Gjeld.: Høyring – Utbygging av Mokovassdraget.

Viser til brev NVE datert 16.12.14.

Fig. 2 Planlagt utbygging

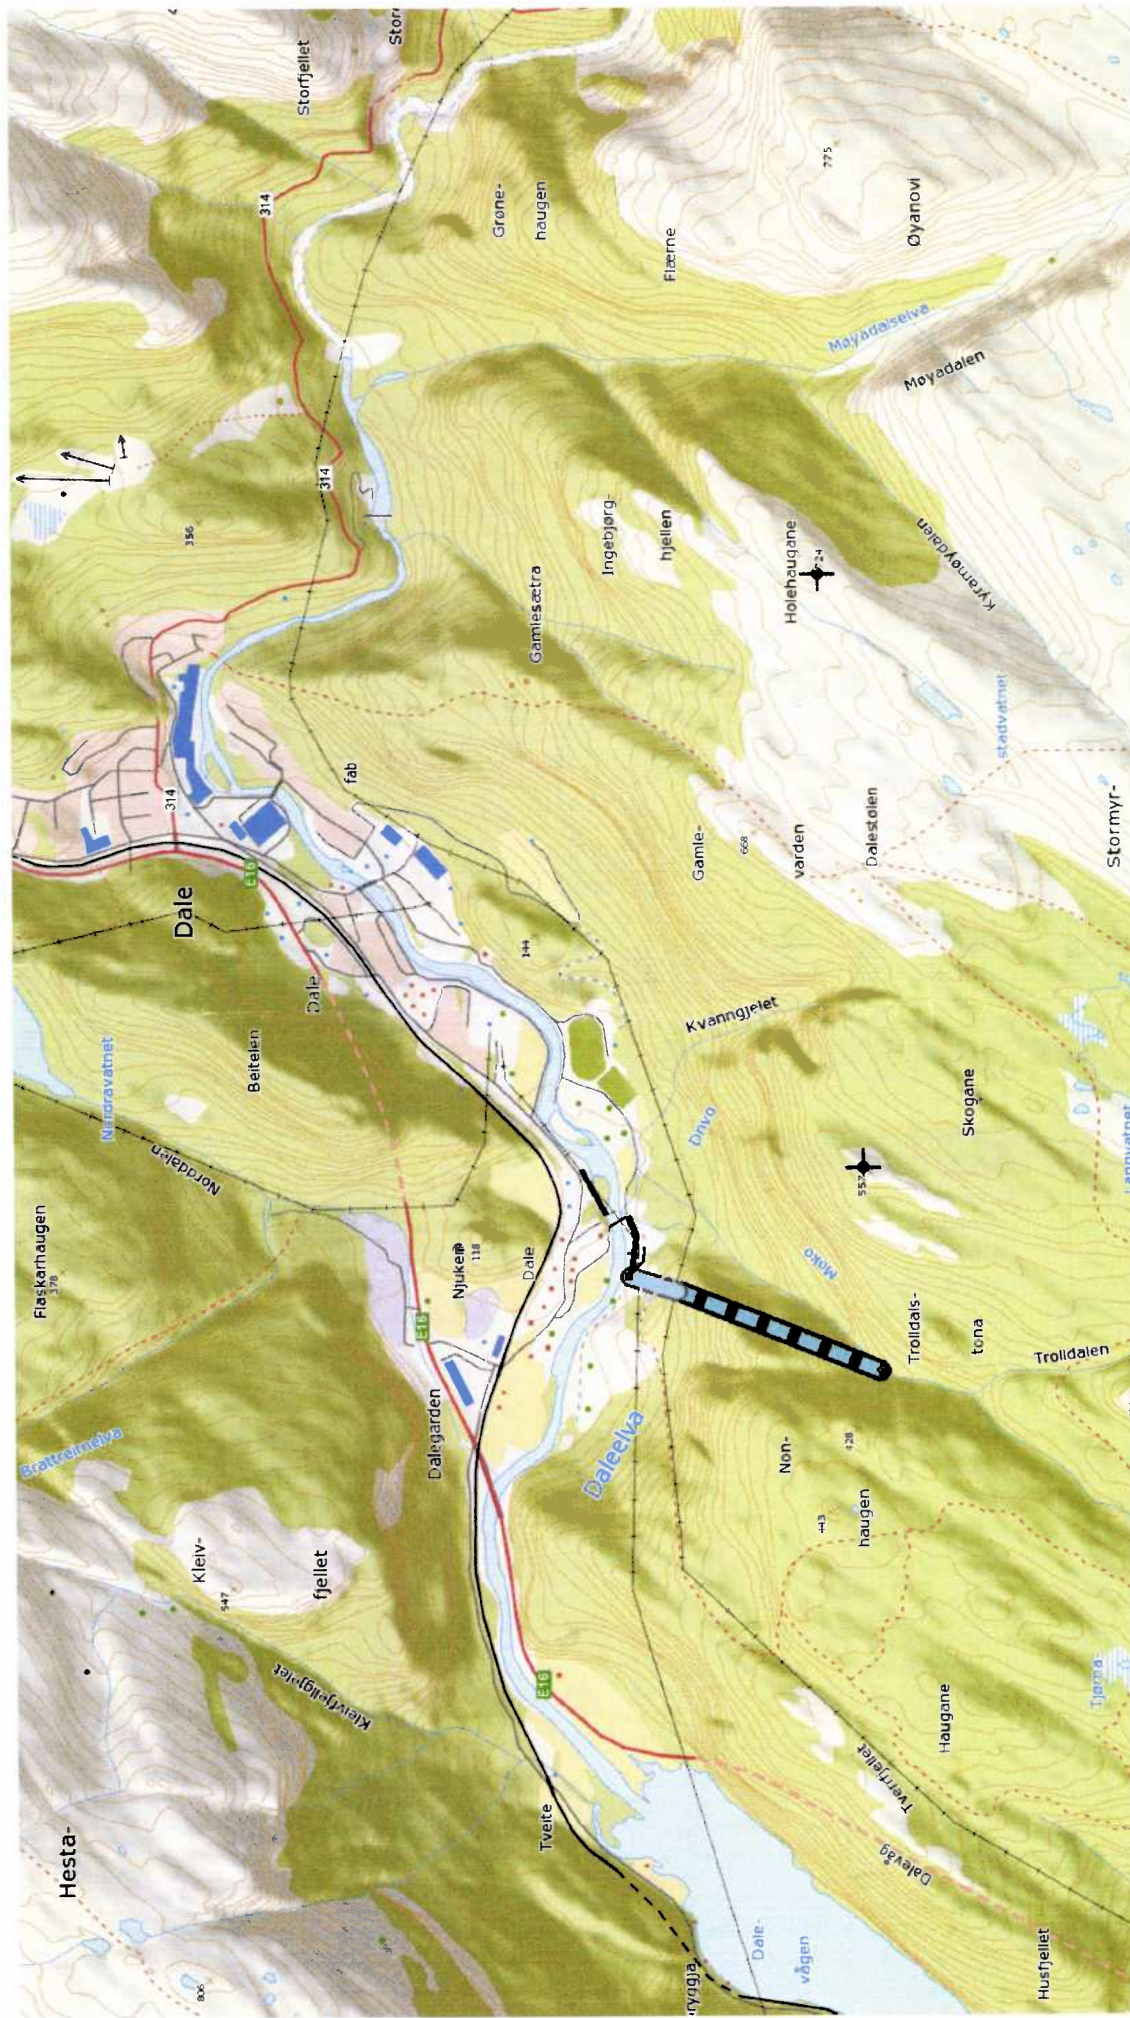
I samband med søknaden om bygging av kraftverk i Moko, er det laga ein rapport av LFI Uni Miljø, rapport nr. 206: «Utbygging av Mokovassdraget og dens effekter på fisk». Då rapporten vart laga, var kraftstasjonen plassert lengre mot aust, (sjå vedlegg 11 i rapporten), samanlikna med konsesjonssøknaden. I konsesjonssøknaden er kraftstasjonen plassert mykje lengre vest, (sjå vedlegg 2 og 3 i søknaden), og utløpet renn direkte ut i Daleelva. Rapport 206 er lagt ved søknaden, men på grunn av at kraftstasjonen sin plassering er endra, så må det lagast ny rapport. Den nye plasseringa vil få konsekvensar for vassføringa i Moko og habitatet for sjøaure. Vi ber om at det vert laga ein plan for avbøtende tiltak slik at effekten på sjøaurestamma vert minst mogeleg.
